## プリント基板用製品 MTS5 シリーズ梱包仕様変更のお知らせ

### ■ 対象製品シリーズ: MTS5 シリーズ

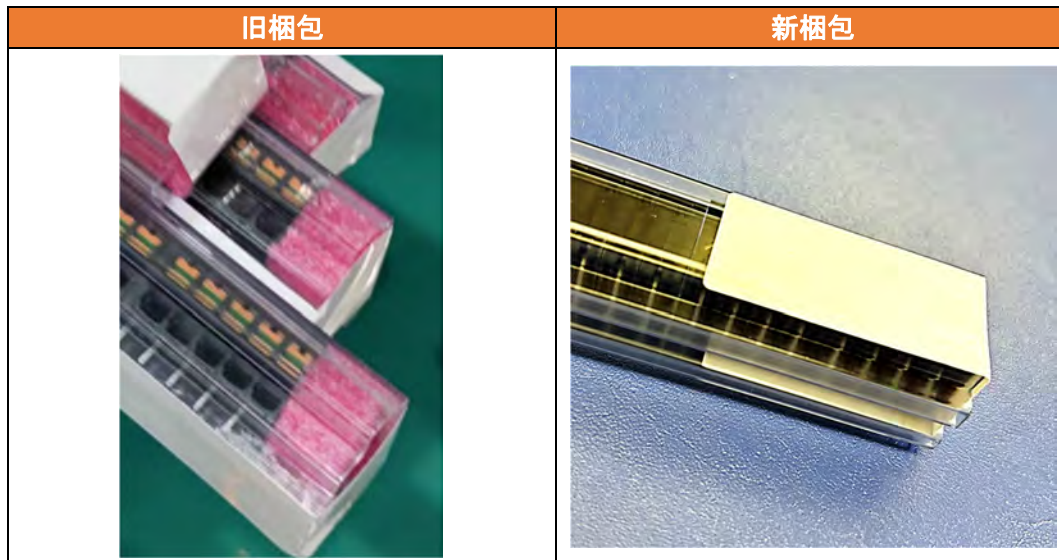
この度、プリント基板用製品 MTS5 シリーズの梱包仕様を変更させていただく事となりました。従来の梱包では、梱包チューブの両端にピンクの緩衝材を使用していましたが、封止ラベルの最適化により、副資材を使用することなく、製品の損傷や緩みなしに安全な輸送を確保できるようになりました。また、製品によっては空いたスペースに製品を使いすることができ、包装資材の節約が可能になりました。

- ピンクの緩衝材
- 梱包単位の変更(詳細は、次頁以降の“対象製品リスト”をご覧ください)

2023年11月製造分より、新しい梱包で生産を開始いたします。
